Mission régionale d'autorité environnementale

**Avis délibéré sur le projet de parc éolien
«Vallée de l'Arce Extension»
à Buxières-sur-Arce, Beurey, Chervey, Bertignolles
et Eguilly-sous-Bois (10)
porté par la société SARL BORALEX Vallée de l'Arce Extension**

n°MRAe 2021APGE95

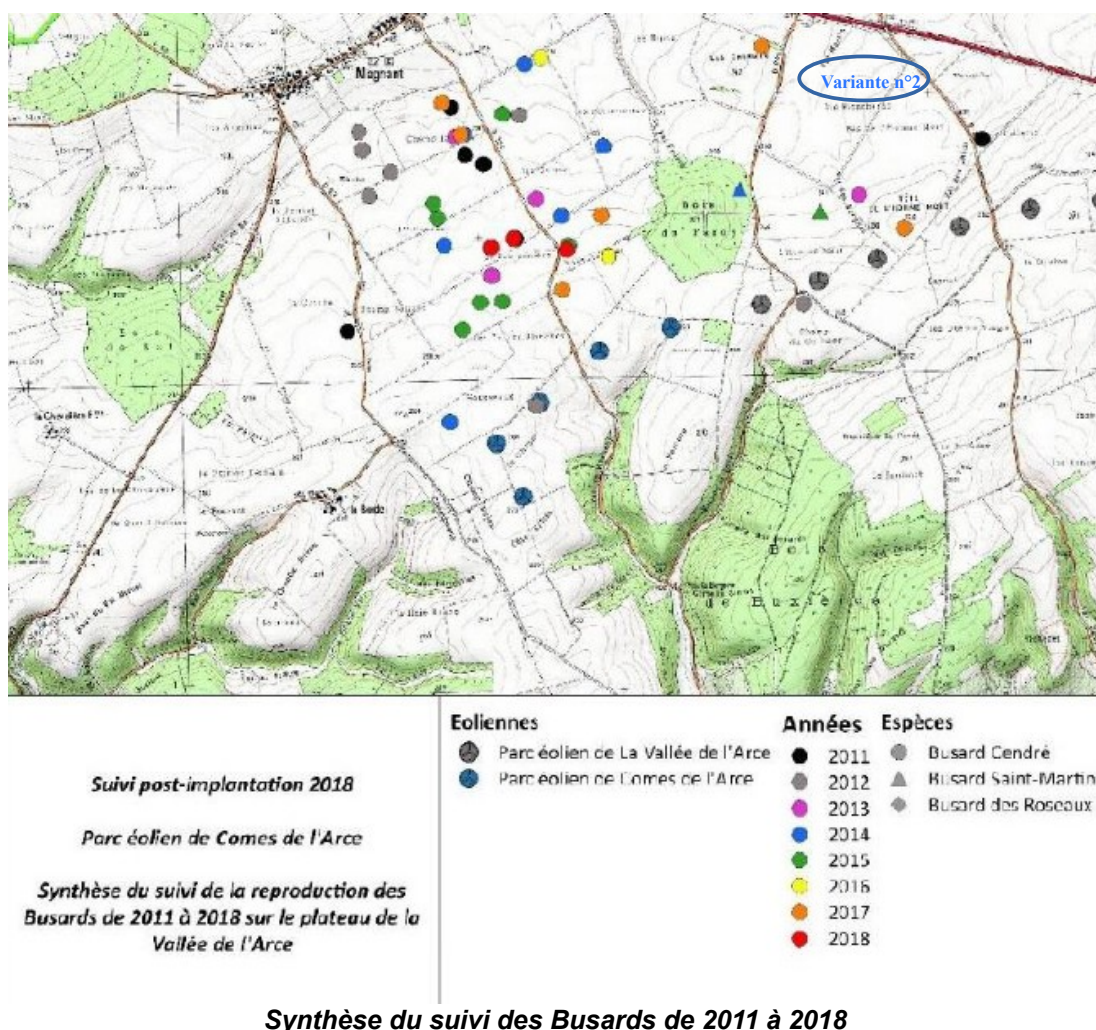
Par ailleurs, pour permettre l'appréciation du respect du SRE qui recommande d'éviter toute implantation d'éoliennes en forêt, le pétitionnaire présente dans l'étude d'impact une carte sur laquelle sont portées les zones de 200 m par rapport aux secteurs boisés et de 100 m par rapport aux haies et bosquets. Sur ces cartes, les points d'implantation des nouvelles éoliennes ne permettent pas de vérifier le respect de ces distances, d'autant que le pétitionnaire précise dans l'étude d'impact (voir paragraphe 3.1.2. ci-dessous) que 5 éoliennes sur 9 ne respectent pas la distance de 200 mètres pour les pales et 2 éoliennes sur 9 pour les mâts.

L'Ae recommande au pétitionnaire de compléter son dossier par une analyse objective de l'ensemble des préconisations du SRE sans se limiter à la liste des communes favorables, et en prenant bien compte du caractère emblématique du paysage vignoble champenois.

Répartition des contacts de chauve-souris (avril/septembre)

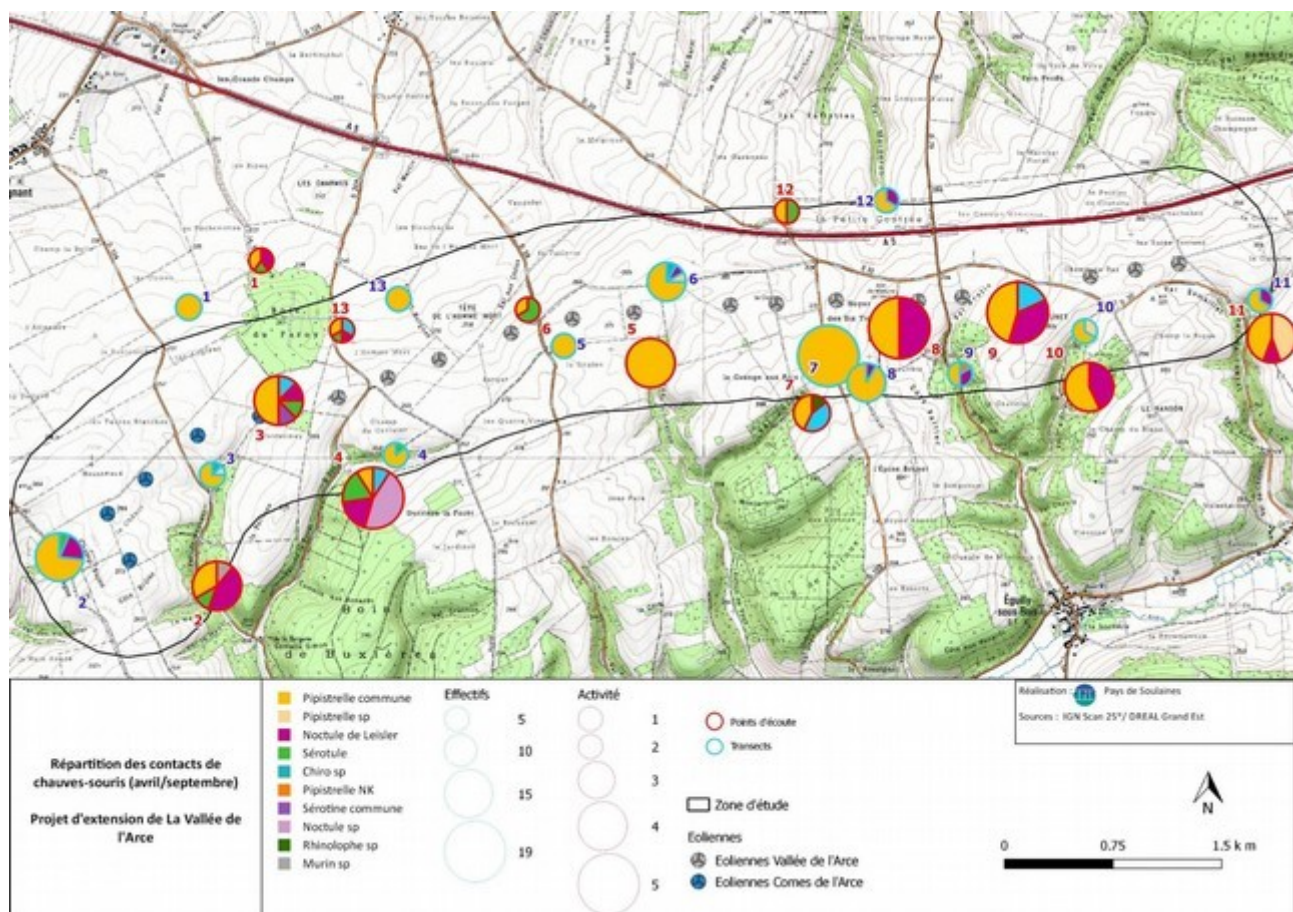
A cette échelle, la cartographie est peu lisible. Au regard des préconisations du SRE, le pétitionnaire relève que :

L'Ae recommande le respect des critères fixés par le SRE.
